放射性物質分析施設の設置について（案）

2020年3月3日

東京電力ホールディングス株式会社
国立研究開発法人日本原子力研究開発機構

事故故障報告2件 2/17監視評価検討会における質問回答（案）

1. 8 2/17監視評価検討会における質問②

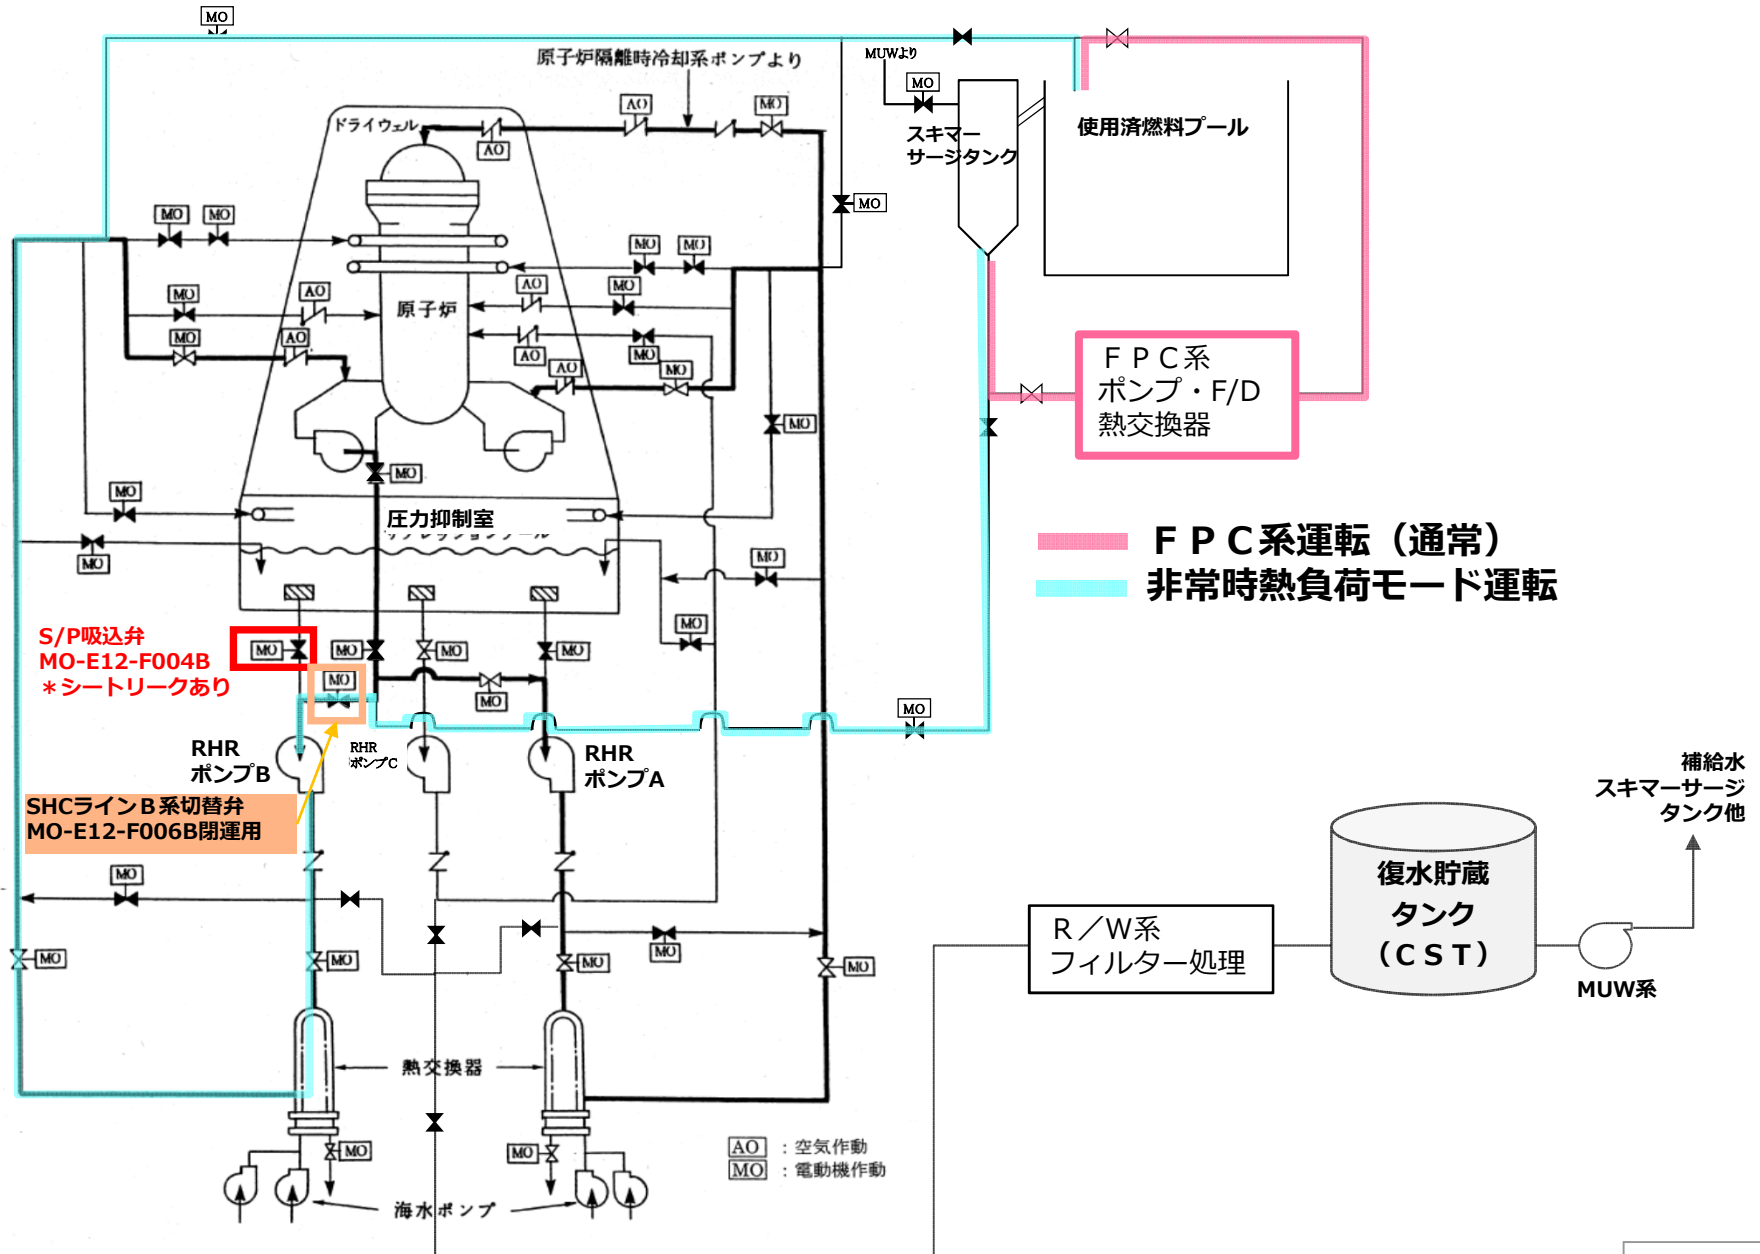
○現在も当該弁のシートリークが継続していると報告されている。RHR系統機能あるいは圧力抑制室の水位上昇等への影響について説明いただきたい。

- ◆圧力抑制室の水位上昇への影響については、水位が上昇したとしても、液体廃棄物処理系にて処理可能であることから、影響はないと考える
 - ✓圧力抑制室水位上昇：圧力抑制室の水位は現状低いレベルにあり、水処理が必要となるが水位を下げる事が可能である。
 - ✓圧力抑制室の水は液体廃棄物処理系で処理した後、プラント保有水（補給水）として使用する。
 - ✓1.9 系統概要図（FPC系、R/W系含む）参照
